高浜発電所 原子炉設置変更許可申請

蒸気発生器取替え、蒸気発生器保管庫設置及び保修点検建屋設置に係る設置許可基準規則の適合性及び審査会合における指摘事項の回答について

【SGRのSA設計関係】

図1 地上2階の評価対象壁

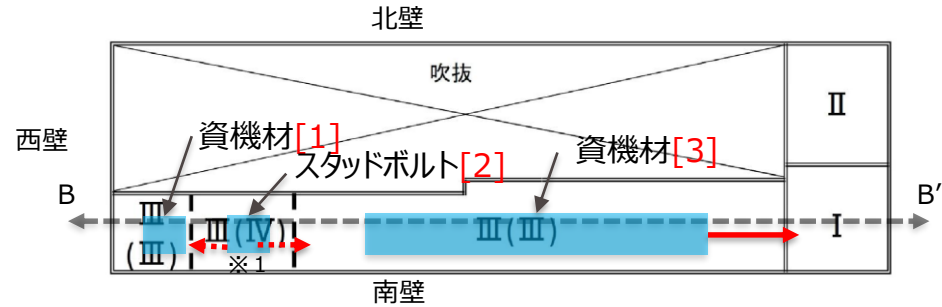
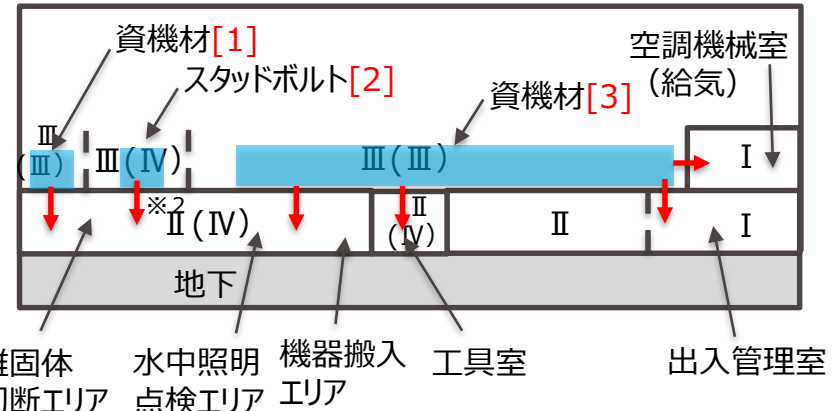
No.11 モデルを組んで評価しているものは資料上明確化すること。また、「影響が無視できることが明らかである場合」と整理しているものについて考え方を説明すること

2. 線源配置と評価方法

[1] 資機材（2階左（西壁）側 資機材仮置きエリア）

線源：容器2個 0.01mSv/h(at1m)

評価対象エリア：1階雑固体切断エリア（Ⅱ区分）

[2] スタッドボルト（2階 スタッドボルト点検エリア）

線源：容器2個 0.01mSv/h(at1m)

評価対象エリア：1階雑固体切断エリア（Ⅱ区分）

2階資機材仮置きエリア（左右）（Ⅲ区分）

[3] 資機材（2階右（東壁）側 資材仮置きエリア）

線源：容器2個 0.01mSv/h(at1m)

評価対象エリア：2階空調機械室（給気）（Ⅰ区分）

※1：資機材仮置きエリア（左右）とスタッドボルト点検エリアでは、スタッドボルト点検エリアの遮蔽設計区分（作業時）の方が大きいので、スタッドボルト[2]からの距離減衰を評価する。

※2：2階エリアと1階エリアでは、1階エリアの線源は天井までの距離減衰により影響が小さくなるため、2階エリアから1階エリアへの線量評価を行う。（2階床（遮蔽）厚を設定）

図1 地上1階の評価対象壁

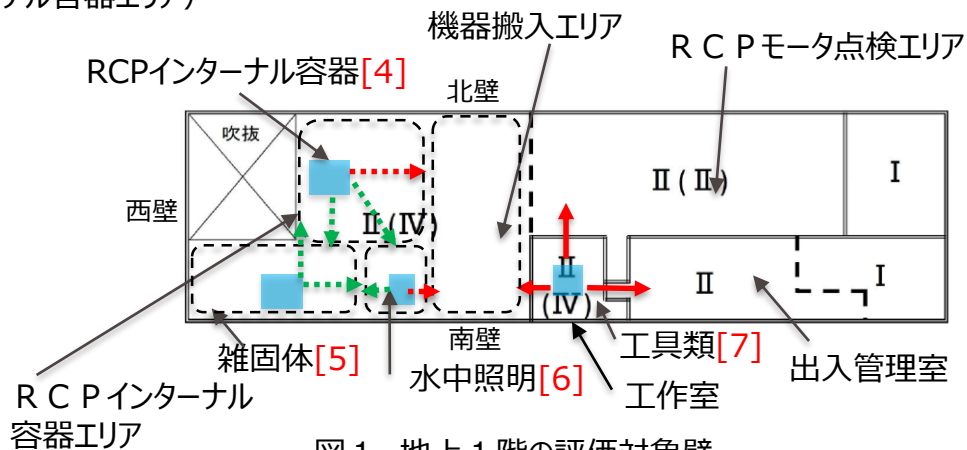
No.11 モデルを組んで評価しているものは資料上明確化すること。また、「影響が無視できることが明らかである場合」と整理しているものについて考え方を説明すること

[4] RCPインターナル容器（1階左（西壁）側 RCPインターナル容器エリア）

線源：RCPインターナル容器 0.1mSv/h(at1m)

[5] 雑固体（1階左（西壁）側 雑固体切断エリア）

線源：ドラム缶50本 0.03mSv/h(at1m)

[6] 水中照明（1階中央側 水中照明点検エリア）※1

線源：ドラム缶1本 0.04mSv/h(at1m)

[7] 工具類（1階中央側 工作室）※2

線源：ドラム缶1本 0.1mSv/h(at1m)

- ※1：水中照明 [6]からRCPインターナル容器エリアへの影響は線源の放射エネルギーと評価を行う区画との距離により、考慮不要
- ※2：工具類 [7]のある工作室の隣接エリアには、線源がないことから、工作室から隣接するエリアへの線量評価により遮蔽（壁）厚を設定する。
- ※3：機器搬入エリアまで7m、雑固体切断エリアまで4m、水中照明点検エリアまで8m
- ※4：RCPインターナル容器エリアまで4m、水中照明点検エリアまで6m

図2 立面図 (A-A'断面)

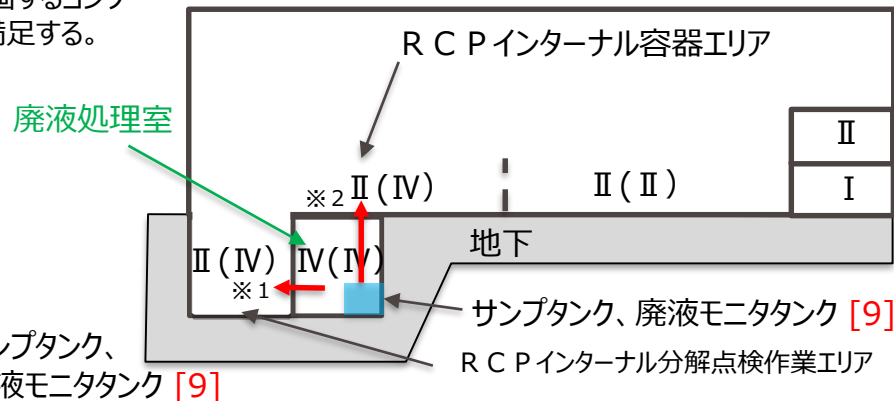
No.11 モデルを組んで評価しているものは資料上明確化すること。また、「影響が無視できることが明らかである場合」と整理しているものについて考え方を説明すること

[8] RCPインターナル、インペラ（地階左（西壁）側 R C Pインターナル分解点検作業エリア）

線源：インターナル 5mSv/h(表面)、インペラ 10mSv/h(表面)

注) 上部は吹抜構造となっているが、距離減衰および、廃液処理室を区画するコンクリートが遮蔽体として考慮できるため、II区分の設計基準線量率を満足する。

[9] サンプタンク、廃液モニタタンク（地階左（西壁）側 廃液処理室）

線源：サンプタンク、廃液モニタタンク 各37kBq/cm³

※1：廃液処理室とR C Pインターナル分解点検作業エリアでは、廃液処理室の放射エネルギーが大きいので、サンプタンク、廃液モニタタンク [9]からの線量を評価する。

※2：地階エリアと1階エリアでは、地階エリアの放射エネルギーが大きいので、地階エリアからの線量評価を行う。（1階床（遮蔽）厚を設定）
